## INFORME DE AUDITORÍA AMBIENTAL

RE-GA-802-AC10-  
20180321

## AC/10: Proyecto y construcción un nuevo puente sobre el Arroyo Fraile Muerto y sus accesos en una variante de Ruta 7 en su pasaje por Fraile Muerto.

Ilustración 15 - Control de pH del agua.

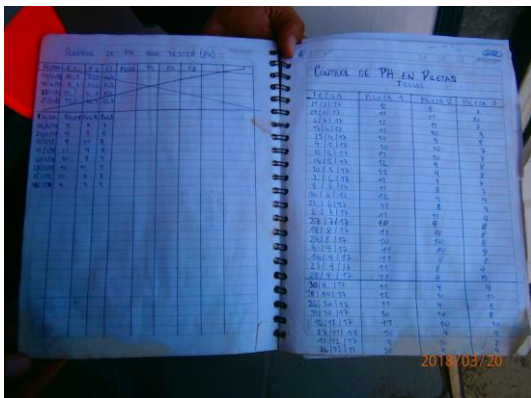
La pileta del lavado de mixer vierte sus efluentes en un drenaje natural, el cual aguas abajo descarga en el Arroyo Fraile muerto. En momentos de alta producción de hormigón podría incumplir el Decreto 253/79. Tampoco se lleva un registro de pH de la tercera pileta, contraviniendo la sección 15.7 del Manual Ambiental de la DNV (MTOPE)

Se analiza pH cada 2 semanas. Ilustración 15.
